Přehledový list připomínek v lokalitě 126 / Podbělohorská

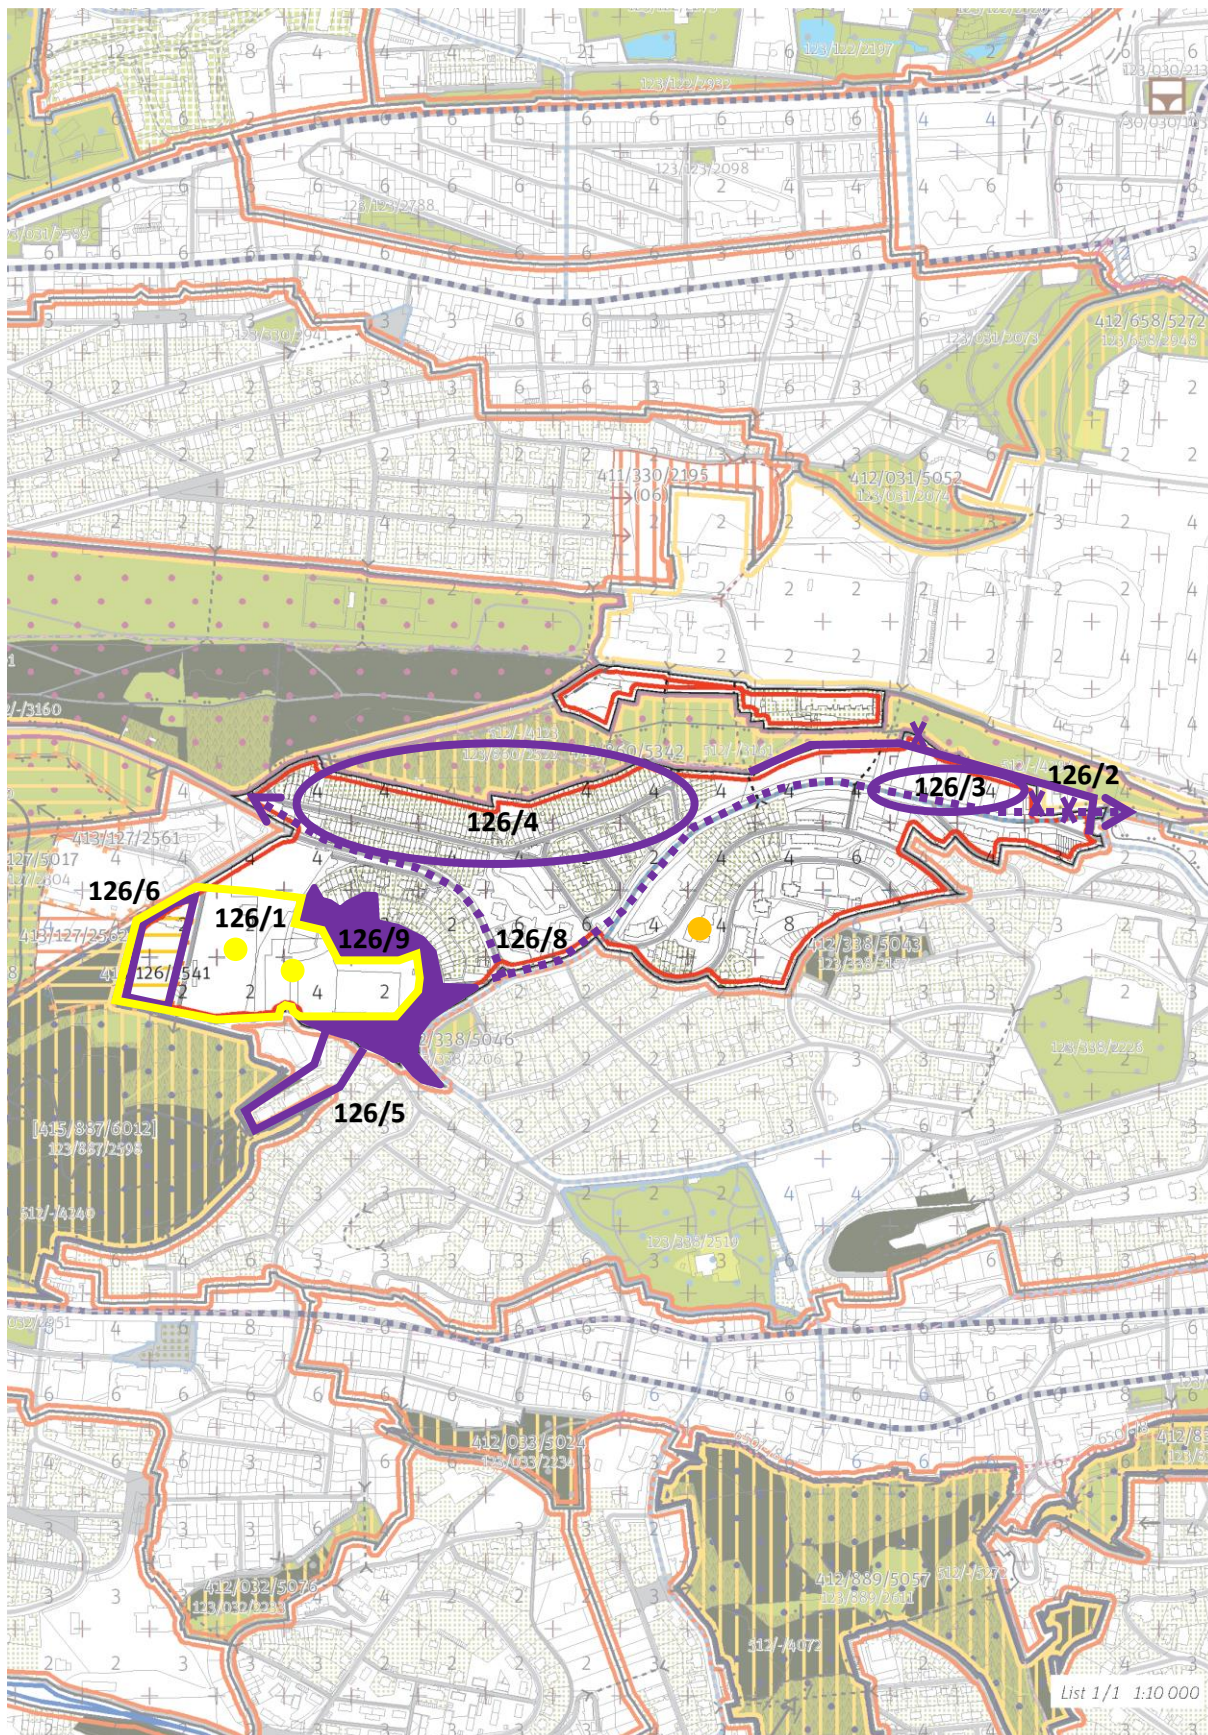
Doplnění veřejné vybavenosti (sportu) plochou v rozsahu dle stávajících sportovišť. Tato připomínka je zásadní.

Upravit hranice území mezi plochami „126“ a „860“. Tato připomínka je zásadní.

Snížit podlažnost vyznačené lokality severně od Podbělohorské na 2 RNP. Tato připomínka je zásadní.

Snížit podlažnost vyznačené lokality u ul. Zdíkovské na 2 RNP. Tato připomínka je zásadní.

Upravit hranice území mezi plochami „126“ a „338“. Tato připomínka je zásadní.

Vyjmutí transformační plochy (413/126/2541). Tato připomínka je zásadní.

Nedostatečné vymezení občanské vybavenosti (OV) bodem - Tato připomínka je zásadní.

Chybějící zakres cyklistické trasy na Ladronku a Strahov. Tato připomínka je zásadní.

Území u VKP Společenstvo křídových pramenů Pod Císařkou rozšířené o stávající funkční plochy ZMK převést na nestavební blok – na městskou parkovou plochu zahradní či lesní. Tato připomínka je zásadní.

Vypustit z výkresu 02 rastr Výškové regulace, ponechat jako informativní ukazatel ve Schéma 03. Tato připomínka je zásadní.

Zohlednit probíhající podněty na změny ÚPn v území: P84/2017 a podnět „Pod Stadiony“. Tato připomínka je zásadní.
